RELATÓRIO CONCLUSIVO DE ACOMPANHAMENTO DE EDITAL

Edital de Concorrência nº 015/2023/SIURB.

Contratação de empresa especializada para execução de obras de controle de cheias no Córrego Paraguai e Éguas, São Paulo/SP, que deverá ser prestado em estrita observância ao Termo de Referência e Projetos, constante dos Anexos I e I-A que integra este Edital e às normas técnicas da ABNT (peça 3, fl. 4).

Figura 1 – Detalhe dos locais de execução do jet grouting na parte externa das lamelas e nos pilares P1 e P37.

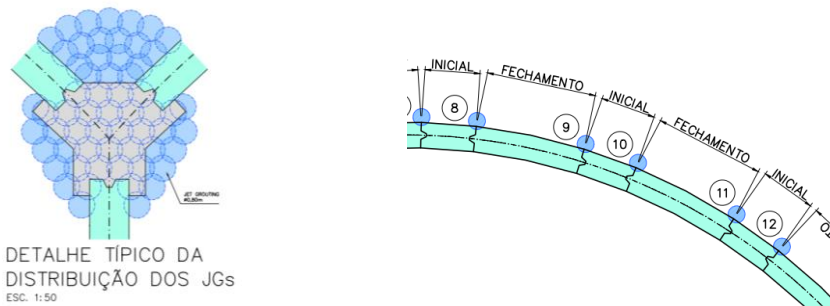
De acordo com o projeto estrutural, a execução de jet grouting está prevista na região de encontro das células, denominada pelo projetista como “Região Y”, bem como na região externa às lamelas da parede de diafragma, estendendo-se até a cota de fundo do reservatório, conforme figuras a seguir.

Cabe registrar que as etapas de execução para a “Região Y” não foram localizadas nos projetos apresentados. Com isso, não é possível verificar se a sequência de trabalhos será a execução das colunas de jet grouting, seguida pela escavação parcial, demolição das colunas de jet grouting e execução dos pilares.

Figura 2 – Planta de situação do Reservatório e detalhe da região Y

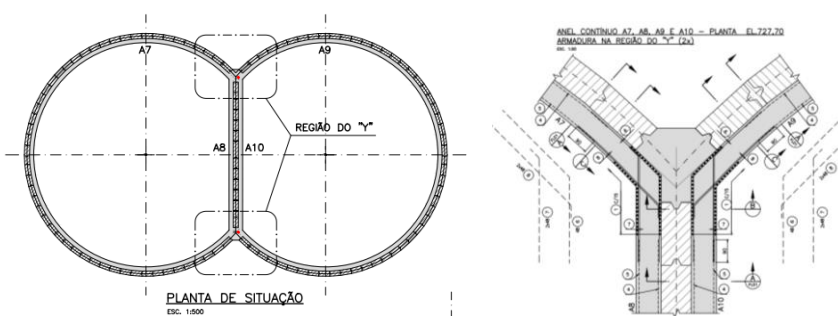
Dessa forma, a ausência de informações claras nos projetos estruturais consultados gera incerteza quanto às fases de execução dos pilares 1 e 37, que são responsáveis pelo travamento das paredes de diafragma. Tal ausência de informação impacta na estimativa e na análise das quantidades dos elementos que constituem a solução projetada, tanto pela Auditoria, quanto pelos licitantes.

Figura 4 – Detalhe da perfuração de 12,5 mm da parede de diafragma para ancoragem dos anéis de concreto.

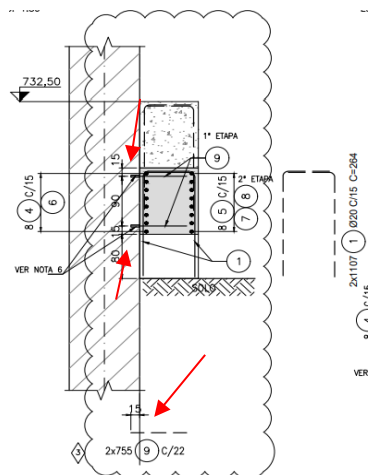
O preço unitário remunera a execução da perfuração na parede diafragma, com equipamentos apropriados conforme projetos.

O item de furação com fixação previsto no orçamento com 12,5 mm é previsto na ancoragem de barras de aço com 10 mm na parede de diafragma, para a execução dos anéis em concreto armado, conforme detalhe do projeto, método executivo e imagens a seguir:
